## Set lanț de distribuție

VW | Škoda | Seat cu motor de 1.2 12V (AZQ, BME, BZG)

**SWAG Nr. 99 12 5467**

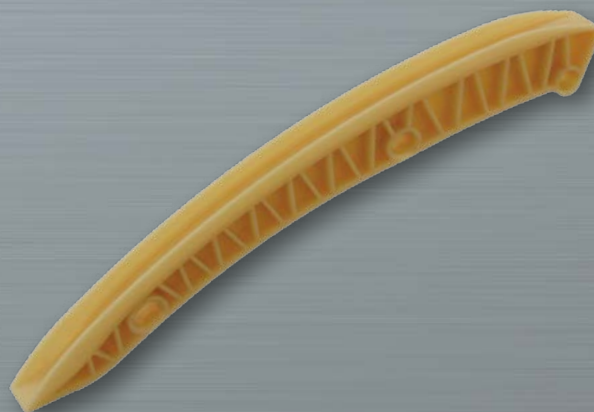
Lanțul de distribuție sare în ciuda montării corespunzătoare a tuturor componentelor. Lanțul sărit cauzează funcționarea defectuoasă a motorului și în cele din urmă poate duce la deteriorarea acestuia.

Fabricantul autoturismului a montat o patină prea scurtă (vezi imaginea 2). Drept urmare, lanțul poate sări în cazul unei suprasolicitări, cum ar fi la pornirea sau oprirea motorului.

Lungimea patinei a fost corectată. Acum patina este mai lungă și asigură în consecință o rulare perfectă a lanțului, în orice condiții, împiedicând sărirea acestuia.
